## 改善箇所説明図

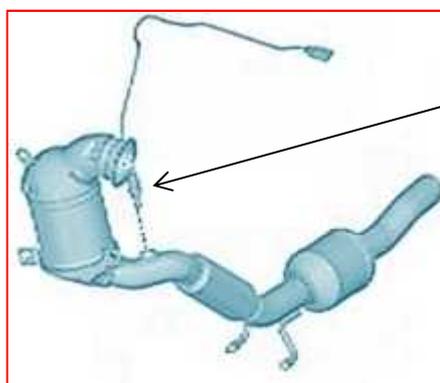
排出ガス発散防止装置において、触媒コンバーター組立工程の生産管理が不適切なため、正規と異なる触媒コンバーターが組み付けられているものがある。そのため、エンジン制御との整合性が合わず、触媒内部に粒子状物質が堆積し、警告灯が点灯して、最悪の場合、触媒コンバーターが損傷し、排出ガスが基準値を超えるおそれがある。

全車両、触媒コンバーターを確認し、該当する部品が装着されている場合は触媒コンバーターを正規品に、ラムダセンサーを新品に交換する。
